『 GR86/BRZ Cup Technical Information Vol.5 』

【オイルクーラーブラケットキット 15071-ZN810】

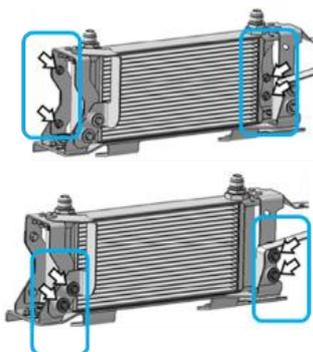
(1) ラバースパースー部のナットを締め過ぎていないか確認と修正

該当部の、規定締付トルクは2±1Nm、および、ネジロック塗布が必要です。確認をお願いいたします。

注：過度な締付けにより、オイルクーラーの締結部（板部）を変形させてしまう場合や、過剰にゴムを潰してしまうことで、防振効果が下がる可能性があります。

×：ゴム部が潰れてはみ出している

○：適正トルクでの締付状態

ラバーワッシャーは変形しやすいので、規定トルクでの締付は、1回のみで実施してください。

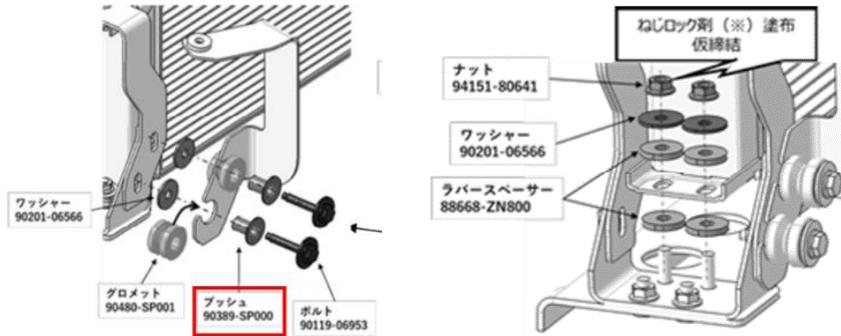
メンテナンスにて、ラバースパースー部の緩みを確認する場合は、ブラケット NO.2 (15781-ZN840/850) とブラケット NO.3 (15781-ZN860/870) を締結するボルト8本を緩め上下のブラケットをフリーの状態にしてから、ラバースパースー部の緩みを確認してください。

上下のブラケットを固定したままラバーワッシャーを締めつけると、オイルクーラーの締結部（特に上側の板部）には、上向きに曲がる力が加わり、オイルクーラーに亀裂が入りやすくなります。  
※最悪の場合オイルが漏れる恐れがあります。

- ・ 図青枠のボルト8本を緩めフリーにする
- ・ ラバースパースー部（図赤枠内）の確認を行なう
